Saksframlegg

Utval	Møtedato	Utvalsak
Plan- og miljøutvalet

Detaljplan for miljø og landskap - Vinje Dam - Høyring

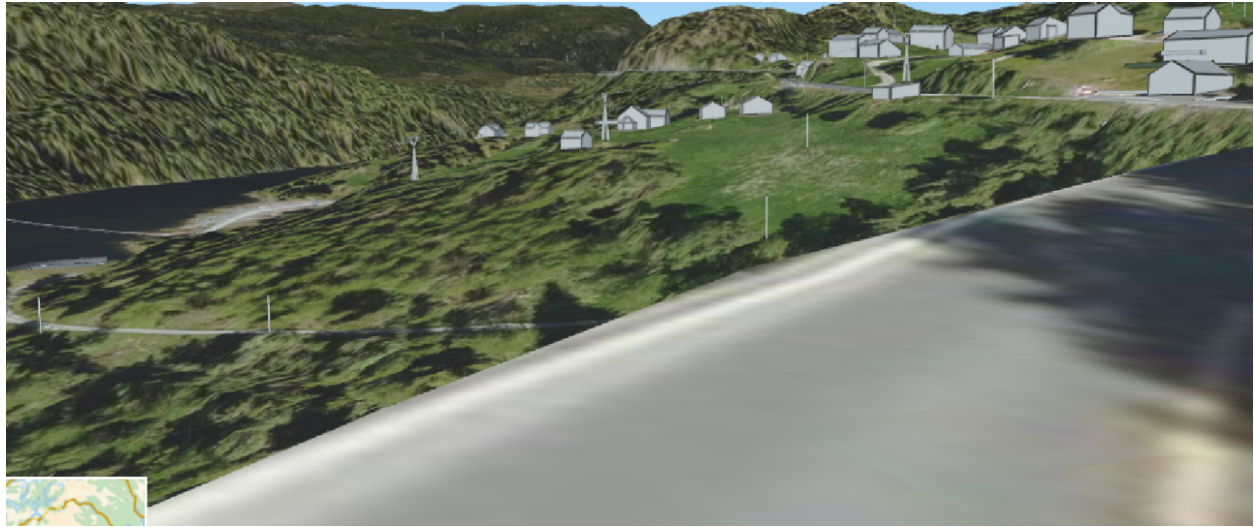
Kartet som ligg som vedlegg 4 til saka ligg også tilgjengeleg i betre oppløysing på side 34 i rapporten. Kartet syner planlagt arealbruk for heile prosjektet. Statkraft planlegg massedeponi på nabogarden Tveito Sudigard, i samråd med grunneigar, som har lyst til å bygge fjøs på planlagt deponi, synt i illustrasjon til venstre som «plass nord for lokalvei». Eit mindre deponi er planlagt sør for lokal veg.

Kommunen har motteke kopi av brev frå NVE til Statkraft, der dei ber Statkraft om å vurdere andre alternativ til massetipp i prosjektet. NVE saknar mellom anna ei landskapsfagleg vurdering av planlagde deponi (sjå vedlegg 2).

Prosjektet har eit masseoverskot, men Vinje kommune er tvilande til løysinga med eit permanent deponi/etablering av fjostomt på Tveito Sudigard. Det kan sjå ut som at deponiet får ei dårleg terrengtilpassing. Administrasjonen har diskutert planane internt (plan, landbruk, skog, byggjesak) og er i tvil på om dette vil vere ei god løysing for landbrukseigedomen. Tippen vil leggje beslag på mykje areal på eigedomen som mellom anna kunne vore nytta til beite og skog. Eigedomen har ikkje bustadhus og tunet er skilt frå resten av eigedomen. I tillegg driv grunneigar gard ein annan stad i kommunen. Det føreligg ingen driftsplan, plan for spreieareal osv. Grunneigar opplyser at sonen bur på oversida av E134 og kan vere interessert i å drive gard her utan at det er kome nokre konkrete planer for dette. Det er uansett ikkje fjøsplanane som skal takast stilling til her, men etablering av tippen (tomta).
